Mission régionale d'autorité environnementale

Région Hauts-de-France

**Avis délibéré de la mission régionale  
d'autorité environnementale  
Hauts-de-France  
sur le projet de parc éolien  
de la société « Parc éolien de Bertaignemont »  
sur les communes d'Orginy-Sainte-Benoîte  
et de Landifay-et-Bertaignemont (02)**

n°MRAe 2021-5282

*Localisation du projet (note de présentation non technique page 29)*

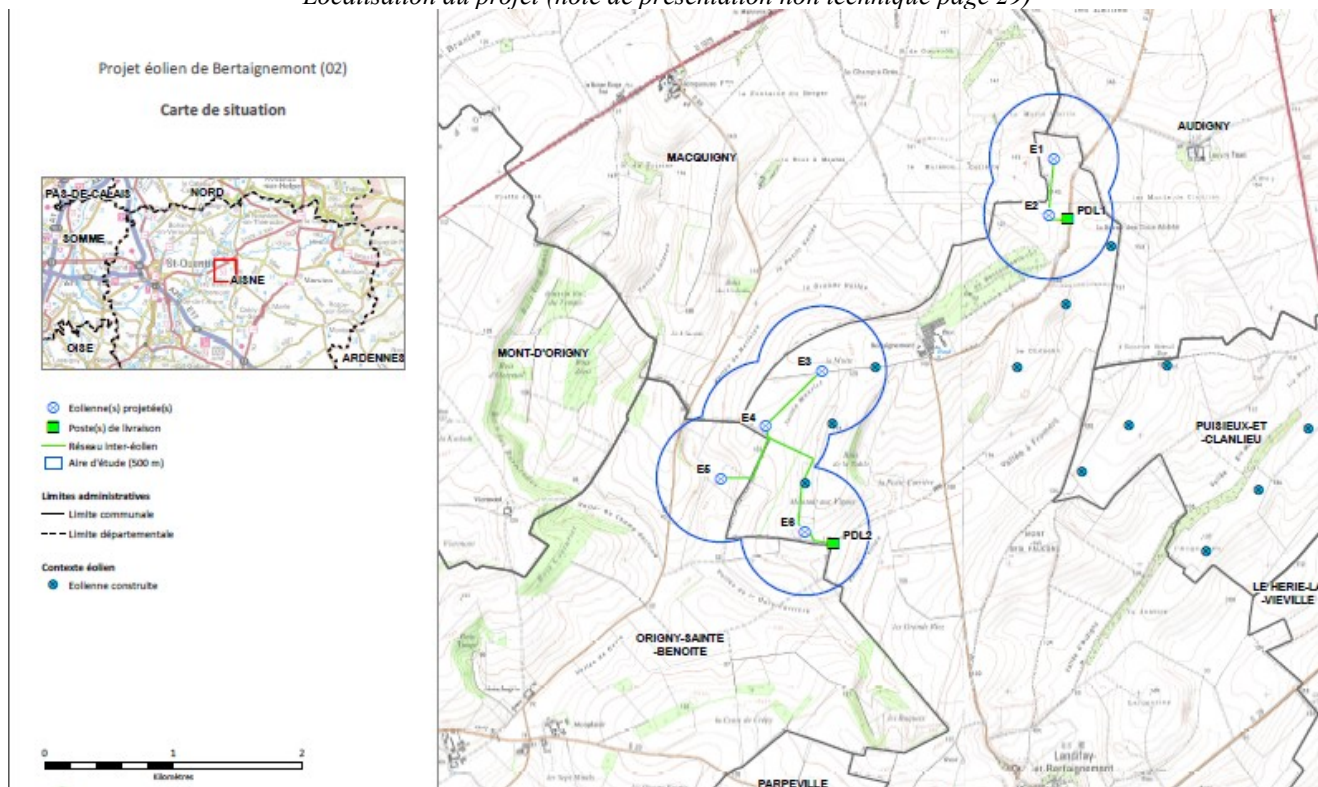
Le parc éolien comprend également la création de deux postes de livraison à proximité des éoliennes E2 et E6, des plateformes de montage, ainsi que la réalisation et le renforcement de pistes d'accès. L'emprise totale du projet sera d'environ deux hectares (surfaces des plateformes, pistes créées et postes de livraison) : cf. étude d'impact pages 61 et 62.

La question du raccordement des postes de livraisons à un poste source n'est pas abordée dans le dossier, pourtant le raccordement est un élément du projet, qui doit être étudié.

*L'autorité environnementale recommande de prendre l'attache des gestionnaires de réseaux pour confirmer ou infirmer la possibilité de se raccorder à un poste source. Elle recommande également d'évaluer les impacts prévisibles de ce raccordement au vu des informations disponibles, en particulier de déterminer si des espaces à enjeu seraient concernés par les travaux de raccordement et si des créations de lignes aériennes seraient nécessaires.*

*Carte d'implantation des parcs éoliens autour du projet (expertise paysagère patrimoniale et touristique page 41)*

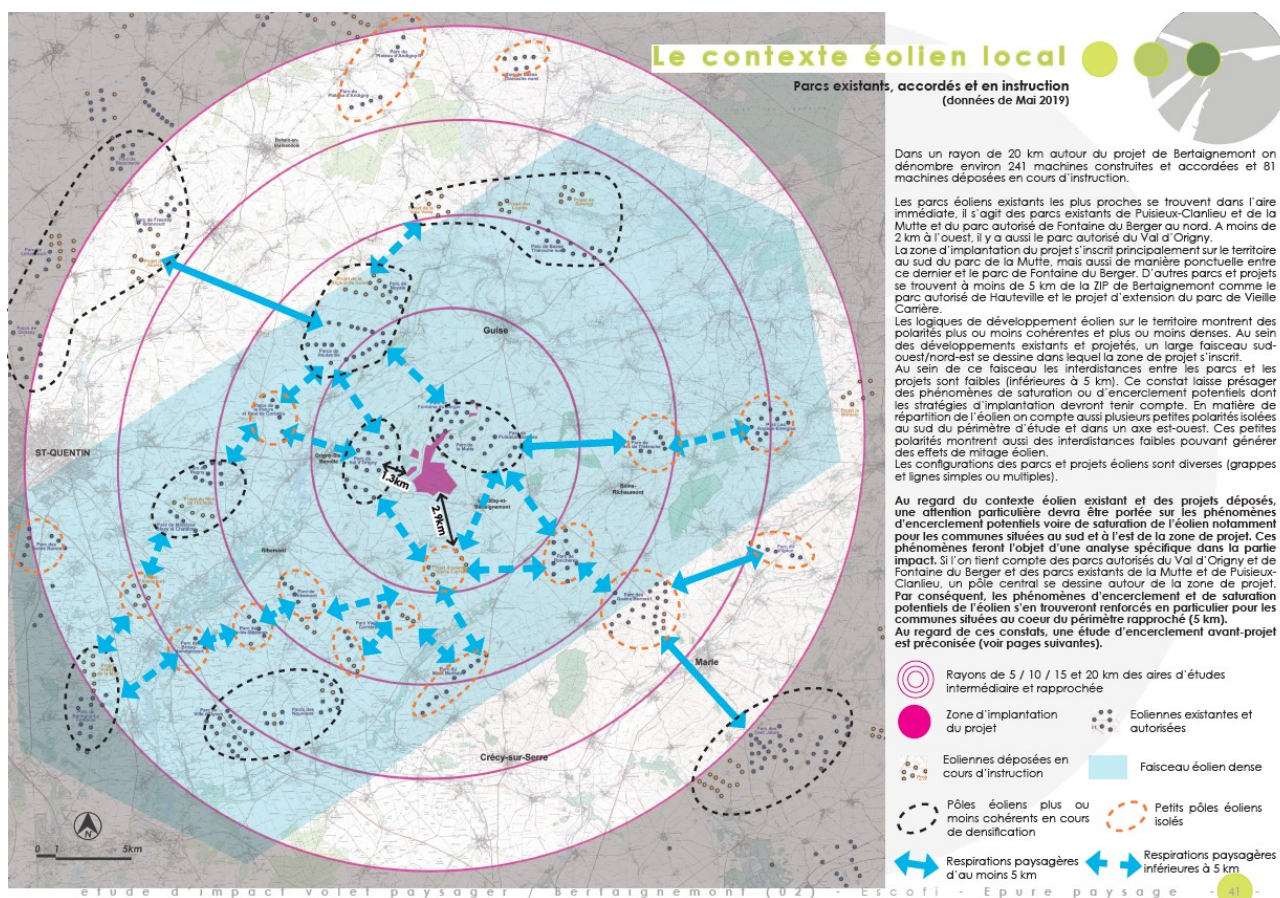
Par ailleurs, les éoliennes étant prévues dans la continuité des parcs éolien de la Fontaine du Berger, de la Mutte et de Puisieux et Clanlieu, elles ne peuvent pas être analysées séparément. Or le dossier ne décrit pas ces projets.

*L'autorité environnementale recommande de décrire les parcs éoliens de la Fontaine du Berger, de la Mutte et de Puisieux et Clanlieu.*
